SERVICE INFO – INA 0188

זרוע מותחן מק"ט – 533 0075 30

וודא כי הנך משתמש בבורג באורך הנכון

תמונה: ימין, עיצוב ישן \ שמאל, עיצוב חדש

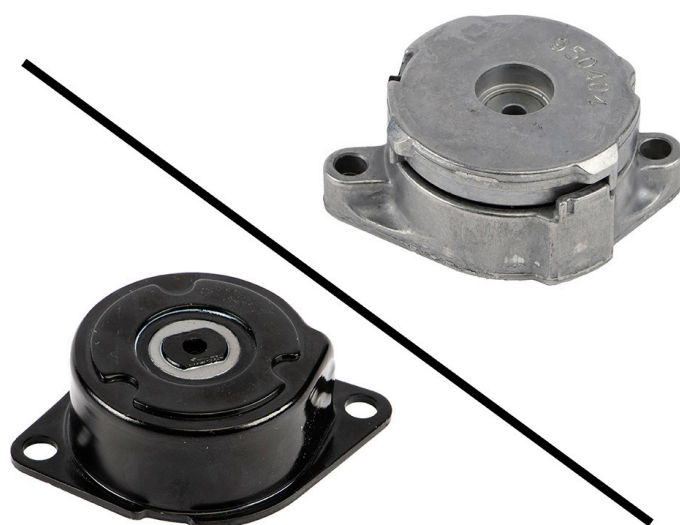
כחלק מתהליך פיתוח ושיפור מתמיד של המוצרים שלנו, זרוע המותחן מק"ט – 533 0075 30 עברה שיפור. כעת נדרשת התייחסות לעובדה כי המותחן החדש מותקן באמצעות ברגים קצרים יותר. הברגים החדשים במידה M8x35 הוחלפו בברגים במידה M8x22.

המידע הטכני הזה מראה את ההבדל הויזואלי בין זרוע המותחן מהדגם הישן (בצד ימין בתמונה) אל מול זרוע המתיחה מהדגם החדש (צד שמאל בתמונה).

במהלך תקופת המעבר, ייתכן ותקבלו מותחנים משני הסוגים בסטים השונים.

לצורך ביצוע תיקון נכון באמצעות המותחן החדש מק"ט – 533 0075 30, ניתן להשתמש אך ורק בברגים בגודל M8x22!
